PROGETTO DI FATTIBILITA' TECNICO ECONOMICA

**LINEA COSENZA – PAOLA / S. LUCIDO
 NUOVA LINEA AV SALERNO – REGGIO CALABRIA
 RADDOPPIO COSENZA – PAOLA / S. LUCIDO**

Riscontro alla richiesta di integrazioni della Commissione Tecnica PNRR-PNIEC- nota prot. CTVA-7848 del 19/10/2022 e Riscontro alla richiesta di integrazioni del MIC – nota prot. 4788-P del 20/10/22

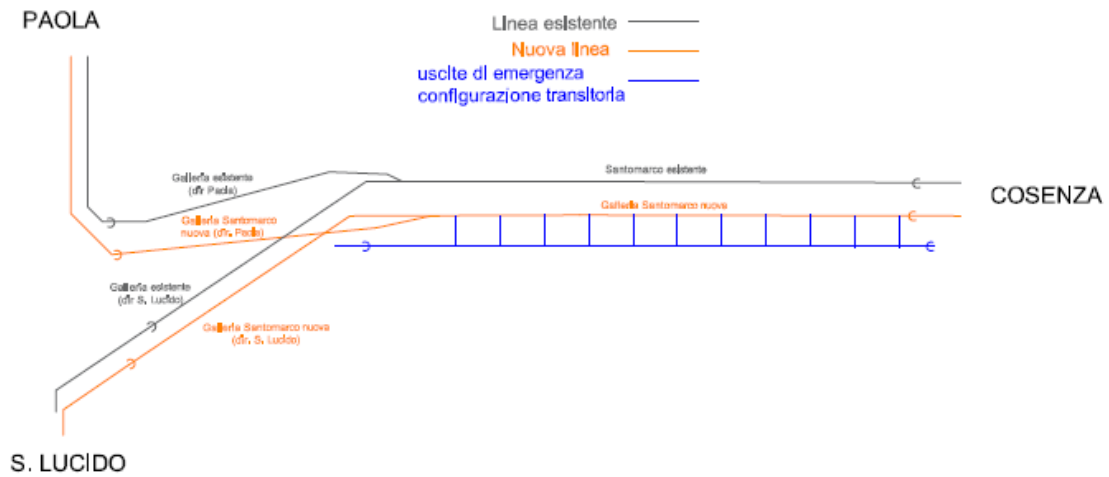
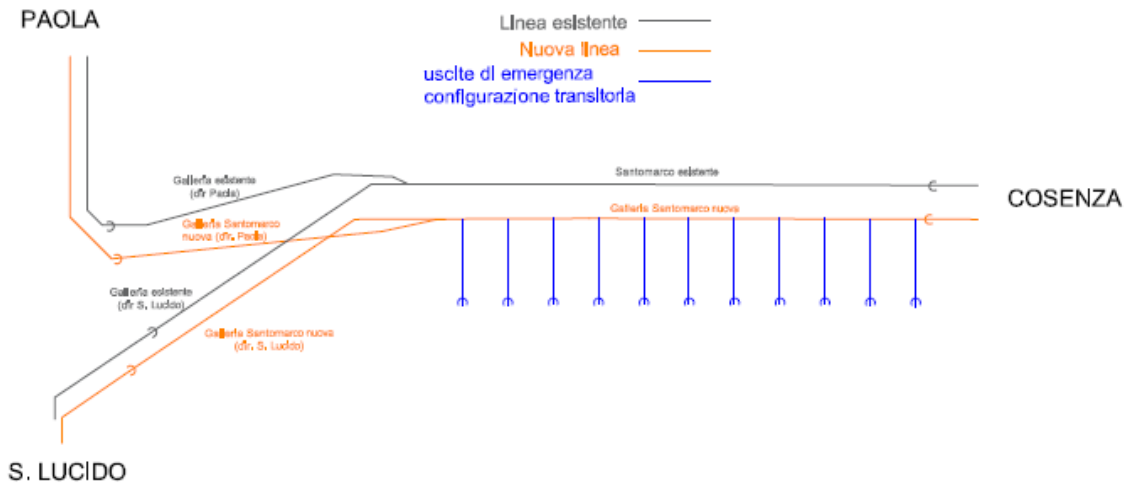
2.1.a *l'approfondimento dell'opzione di realizzazione di una sola nuova galleria con utilizzazione di quella esistente, previ adeguati interventi di adattamento alla normativa tecnica, e comparazione, non solo sotto il profilo dell'efficiacia trasportistica, dei connessi impatti ambientali con quelli associabili alla soluzione progettuale prescelta (in termini di impatti paesaggistici, geologici, idrogeologici e geotecnici (gallerie) idrologici e idraulici, sul clima acustico, sulla biodiversità e impatti da cantierizzazione, da traffico per il trasporto dei materiali scavati, smaltimento delle terre e rocce da scavo, consumi energetici, ecc.).*

Una possibile alternativa sarebbe stata, invece, quella di realizzare la nuova galleria a singolo binario in affiancamento all'esistente e spostare l'esercizio all'interno di questa prima di procedere all'adeguamento della storica. In questo caso, al fine di rispettare la normativa vigente di interoperabilità (in particolare le STI SRT sicurezza delle gallerie ferroviarie) e poter procedere all'attivazione dell'esercizio sulla nuova galleria, questa dovrebbe essere dotata di apposite uscite/accessi di emergenza (ad interasse non superiore a 1000m).

Di seguito sono riportati degli schematici con due possibili configurazioni: uscite/accessi di emergenza singoli (sopra) e cunicolo parallelo con innesti multipli sulla galleria di linea.

Considerato il contesto (lunghezza dell'opera di oltre 15km, coperture massime superiori ai 1000m), entrambi questi schematici, o configurazioni intermedie tra questi, implicano la necessità di realizzare lunghe e complesse gallerie di emergenza (con pendenza non superiore al 13%), con sezioni di scavo paragonabili a quelle della galleria di linea a singolo binario, con relative opere di imbocco e corrispondenti aree/viabilità di cantiere e aree di sicurezza in superficie e nuove viabilità di accesso alle stesse.

Figura 2 - Master Plan della fascia costiera calabrese 100a estratto dalla Variante PCS Comune di Paola

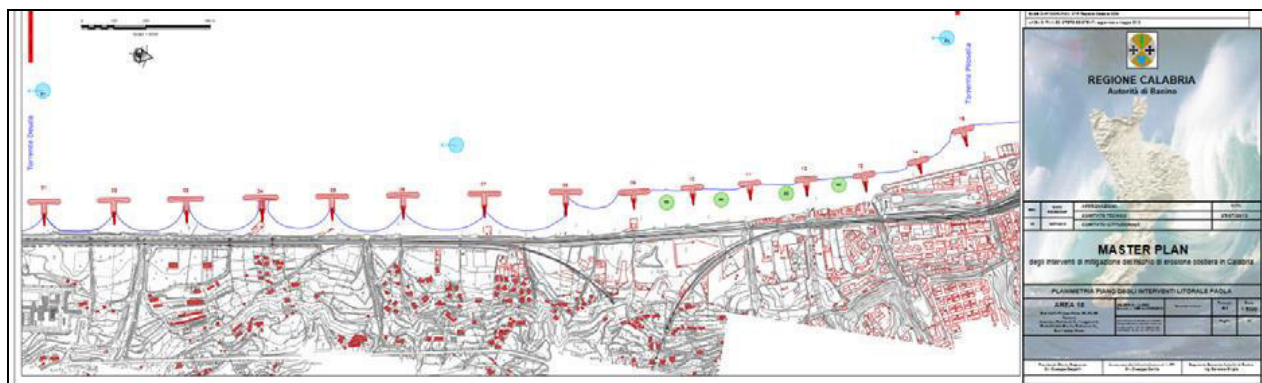
5.1.a se il progetto in esame è stato oggetto di interlocuzioni con l'Autorità di Bacino Distrettuale e, in caso negativo, se, nell'occasione della rivisitazione del nodo, sia possibile ipotizzare, in accordo con detta Autorità, un progetto di intervento che affronti in modo complessivo la questione della protezione del tratto di litorale per la definitiva messa in sicurezza della linea, tenendo anche conto degli altri elementi presenti, quali la (spesso) contigua strada, il reticolo idrografico minuto trasversale e le relative connessioni biologiche nonché la valenza paesaggistica.

Il progetto della nuova linea vede la realizzazione dei due rami di interconnessione in direzione Paola e in direzione S. Lucido, ubicati a monte della attuale linea ferroviaria Tirrenica. Il tratto in questione, è stato già oggetto in passato di interventi dediti alla protezione dall'erosione costiera, in particolare, in prossimità del confine territoriale dei comuni di Paola e San Lucido, sono stati già realizzati a cura di RFI una serie di scogliere denominati "pennelli a T", a protezione del rilevato ferroviario e della spiaggia, completati nel 1991. Tali interventi, hanno permesso nel corso del tempo un ripascimento della costa in corrispondenza del confine tra i due comuni di Paola e San Lucido.

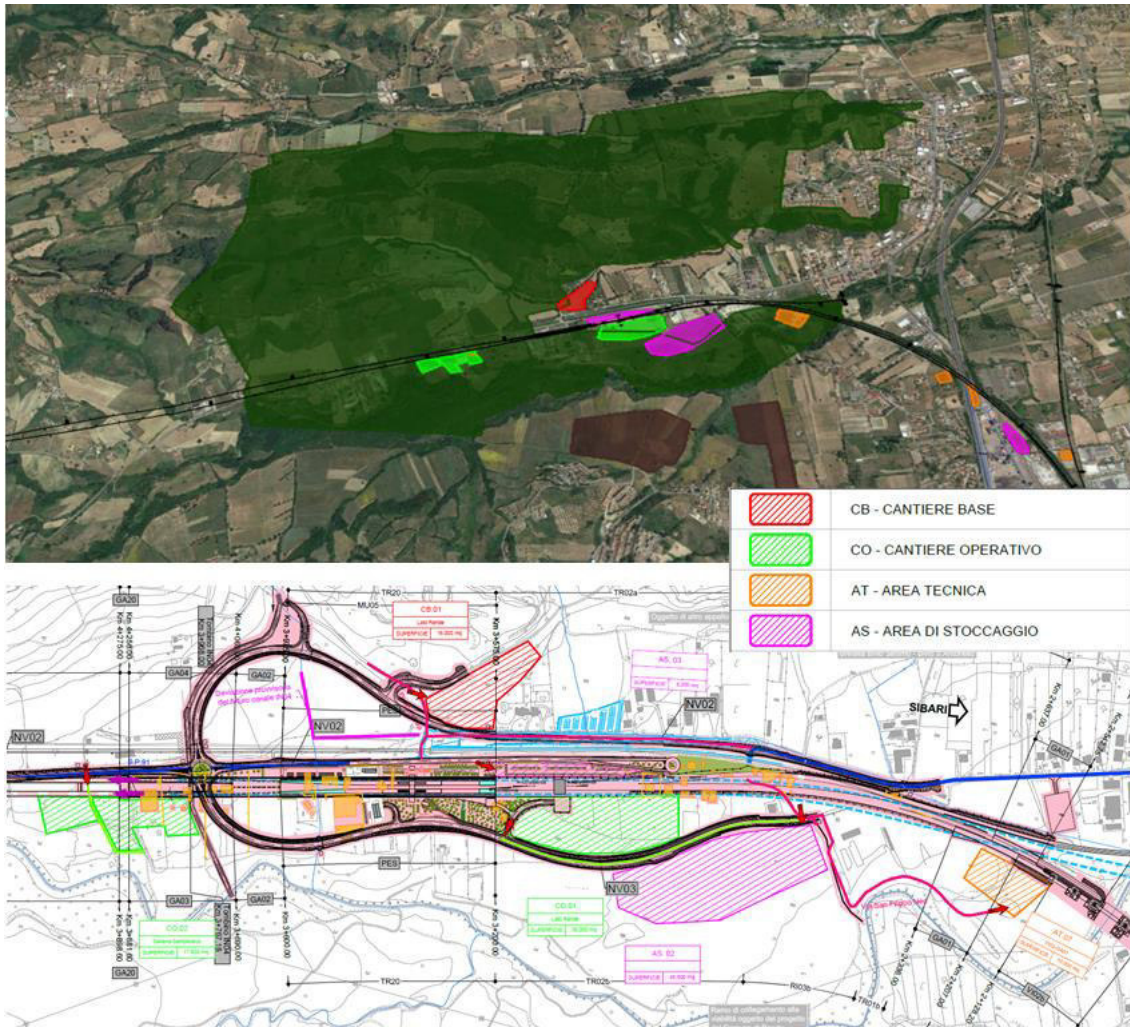
La collocazione di numerose zone di cantiere nella stretta fascia a sud della linea esistente nel tratto ove verrà inserita la nuova fermata di Rende, incombenti sulle propaggini della ZSC ‘Bosco di Mavigliano’ estesa lungo il versante a sud del parallelo torrente Settimo, richiede grande attenzione, limitazioni di attività e di pressioni e un attento monitoraggio;

Riconoscendo il valore ecologico dell’area di intervento il progetto basandosi sulle analisi e sulla caratterizzazione ambientale effettuate nello SIA si è scelta con molta attenzione l’ubicazione delle aree di cantiere interne alla ZSC. Sono state inoltre effettuate delle simulazioni rispetto ai fattori emissivi provocati dai cantieri e sulla base delle risultanze della modellistica si è implementato il Progetto di Monitoraggio Ambientale prevedendo di monitorare tutte le componenti ambientali ritenute sensibili comprese fauna, vegetazione, suolo e acque. Nello stralcio che segue la rappresentazione planimetrica con l’ubicazione dei punti di monitoraggio (RC1C03R22RGMA000001E)al quale si rimanda per approfondimenti.

Le aree di cantiere che sono state inserite all’interno del perimetro della ZSC sono le aree di stoccaggio AS.02 e AS.03, il cantiere base CB.01, l’area tecnica AT.07 e i cantieri operativi CO.01 e CO.02. Negli stralci che seguono si riporta una rappresentazione planimetrica su foto aerea e cartografia dell’ubicazione di tali aree.
